**ВТУЛКИ ПЕРЕХОДНЫЕ ДЛЯ КРЕПЛЕНИЯ
ИНСТРУМЕНТА С КОНИЧЕСКИМ
ХВОСТОВИКОМ**

**ГОСТ 13598—85
[СТ СЭВ 4633—84]**

Изменение № 1 ГОСТ 13598—85 Втулки переходные для крепления инструмента с коническим хвостовиком. Конструкция и размеры

Изменение № 2 ГОСТ 13598—84 Втулки переходные для крепления инструмента с коническим хвостовиком. Конструкция и размеры

Черт. 2

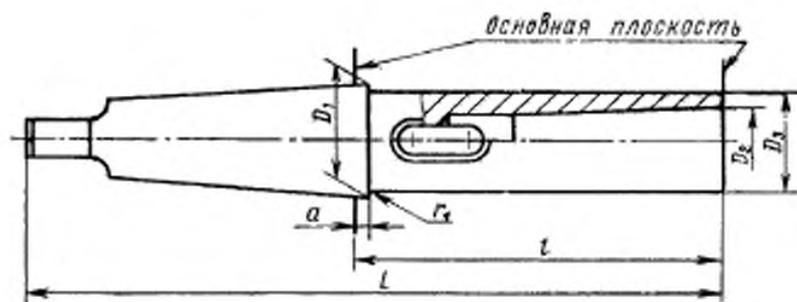
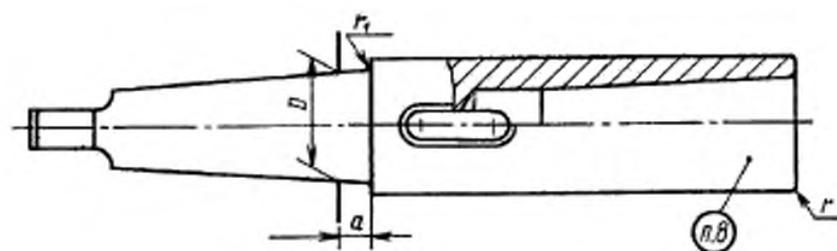
Пункт 3. Чертеж 2 дополнить размером d_5 ; указать размер l , как показано на чертеже; таблицу 2 изложить в новой редакции (см. с. 59—60);

Черт. 1

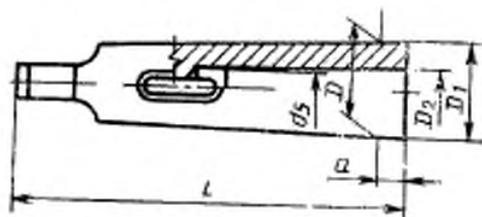
Пункт 2. Чертеж 1 заменять новым; таблицу 1 изложить в новой редакции:
